Öffentliche Auslegung gemäß § 3 Abs. 2 BauGB in der Zeit vom 25.04.2000 bis 25.05.2000

- Flächennutzungsplanänderung Nr. 125/2481 "Friedhofserweiterung Gronau"

Ihr Schreiben vom 17.04.2000, Az.: 61.20.02-125

Auszug aus dem Flächennutzungsplan

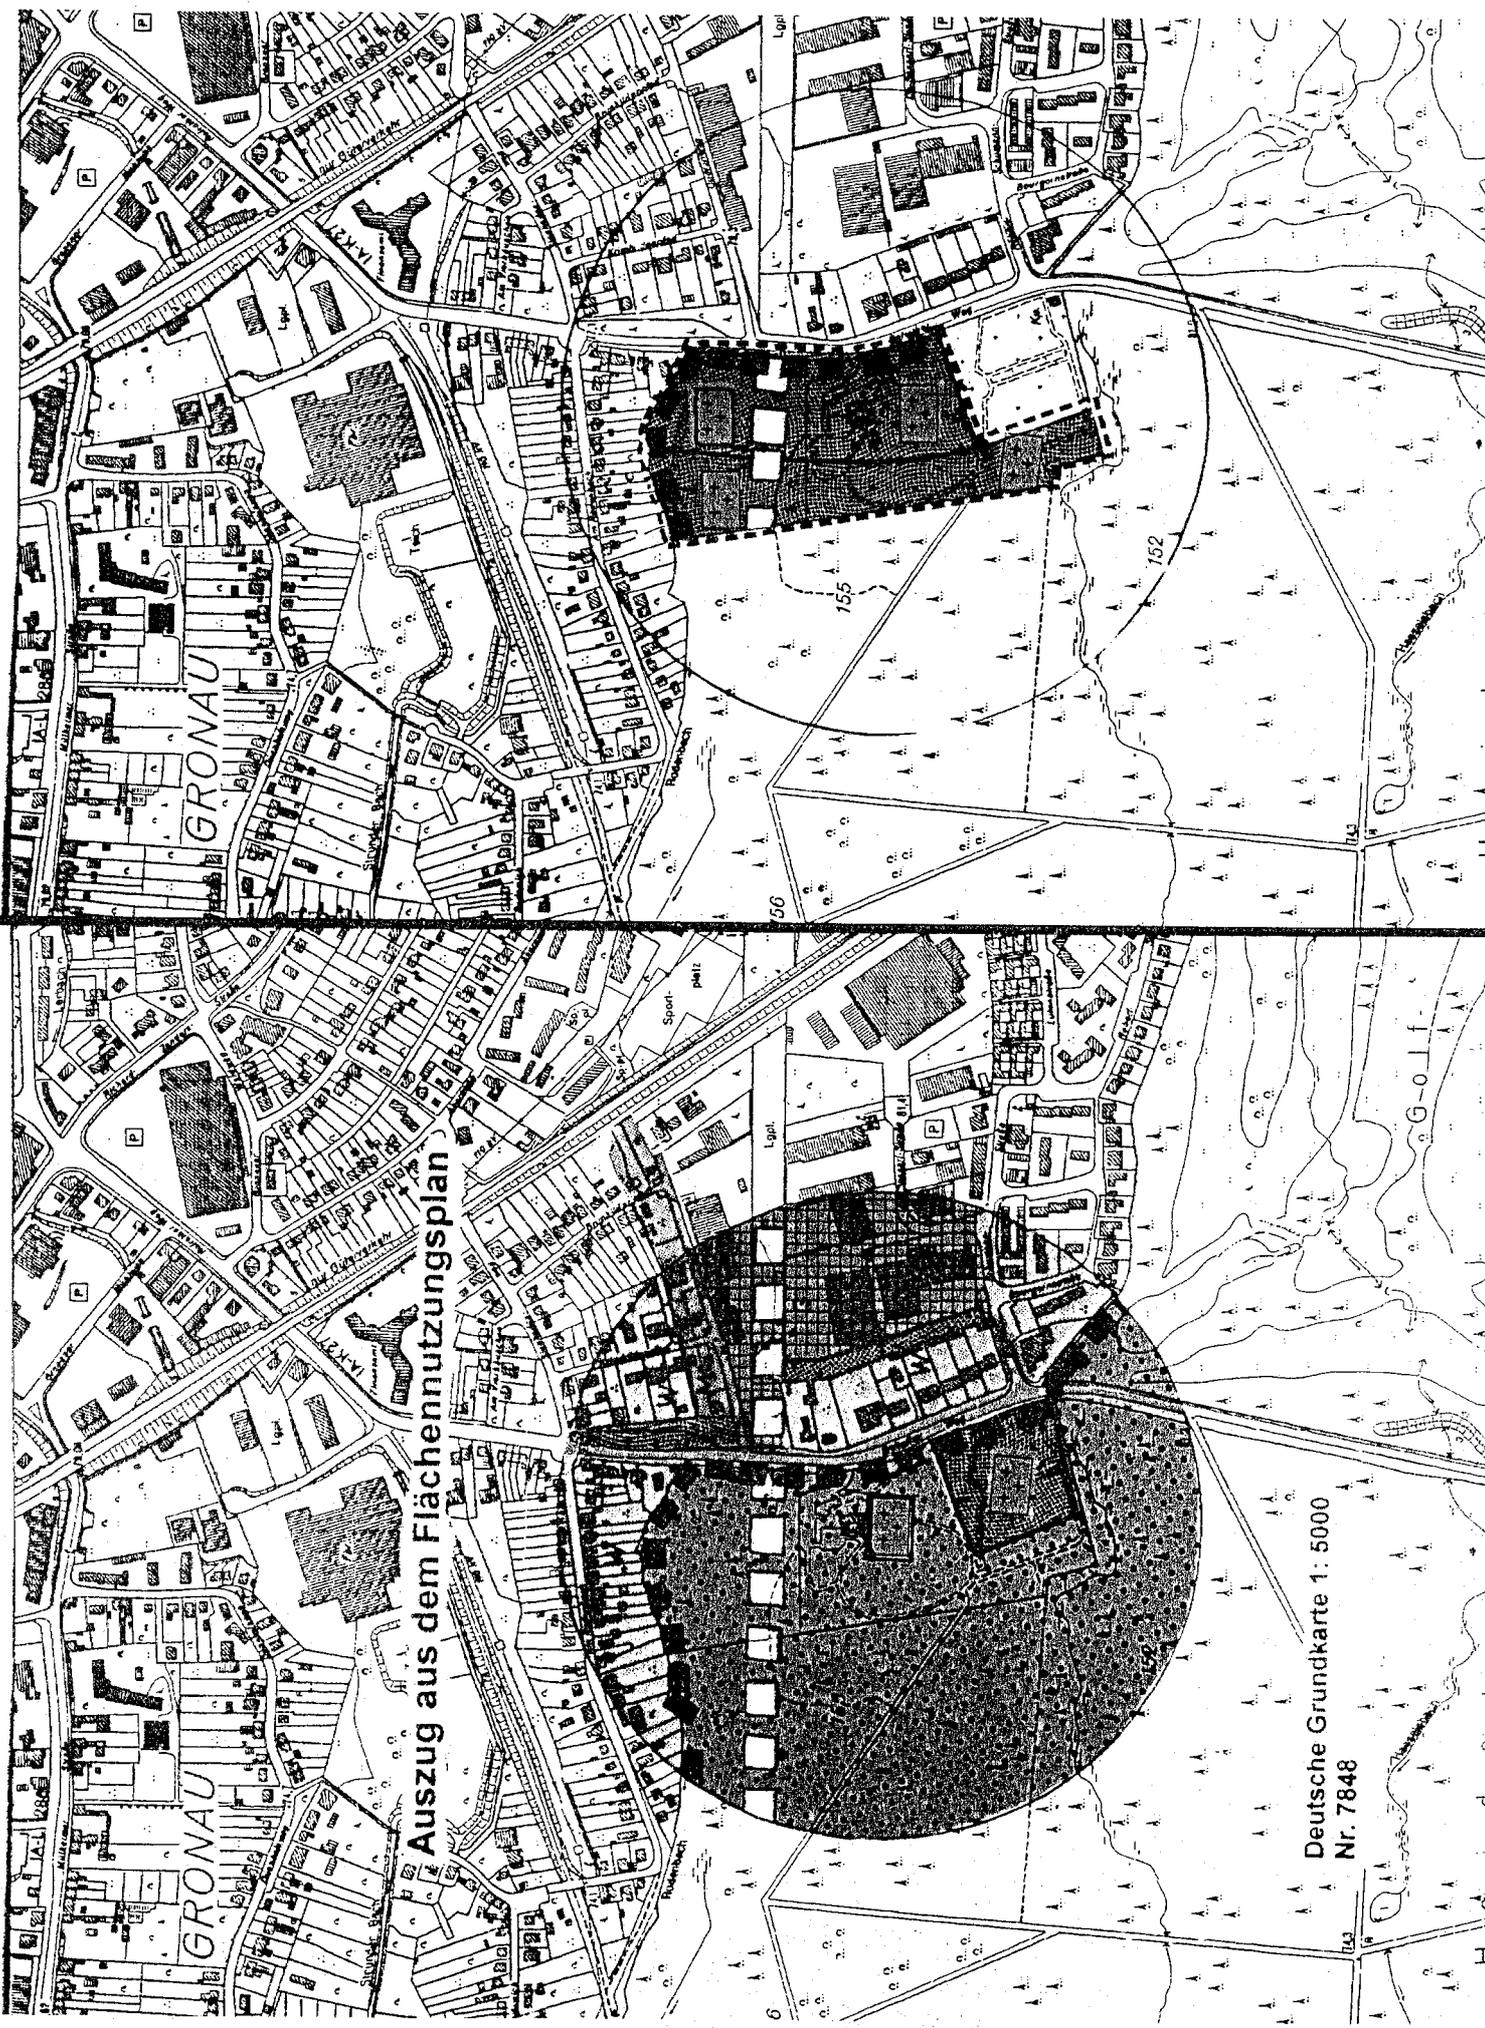
Eine Ortsbesichtigung ergab zudem, dass sich im Südteil der Erweiterungsfläche (Teilflächen A und B) ein von Ostnordost in Richtung Westsüdwest verlaufender, wasserführender Draingraben befindet. Dieser Befund schränkt die Aussagen des Geologischen Landesamtes NW zumindest für die Teilflächen A bis C ein. Ob dieser Draingraben aus einem Stauwasserträger aufstauende Wässer abführt, oder aber aus dem Hangbereich über einen Staunässesträger austretende sogenannte Schichtwässer führt, müsste über eine ergänzende Begutachtung durch das GLA beantwortet werden.

Entlang der nördlichen Grenze der Erweiterungsfläche verläuft der Rodenbach. Zu diesem Gewässer ist ein ausreichend dimensionierter Schutzstreifen (mind. 20 m) einzuhalten.

Im Zuge einer Ortsbesichtigung am 04.05.2000 wurde jedoch festgestellt, dass die Senke in der Teilfläche A von einem künstlichen Draingraben durchzogen wird, der von Osten in süd-südwestlicher Richtung verläuft und teilweise bis zu 0,5 m Wasser führte.

Erdbestattungen wären somit in diesem Bereich ohne Meliorationsmaßnahmen nicht möglich.

Es wird daher empfohlen, das Geologische Landesamt zu beauftragen, beiderseits des Draingrabens zusätzliche bodenkundliche Untersuchungen durchzuführen, um Aufschluss darüber zu erhalten, inwieweit, die Fläche in dem v.g. Bereich überhaupt für Bestattungen genutzt werden kann und Lösungsvorschläge zu erarbeiten.
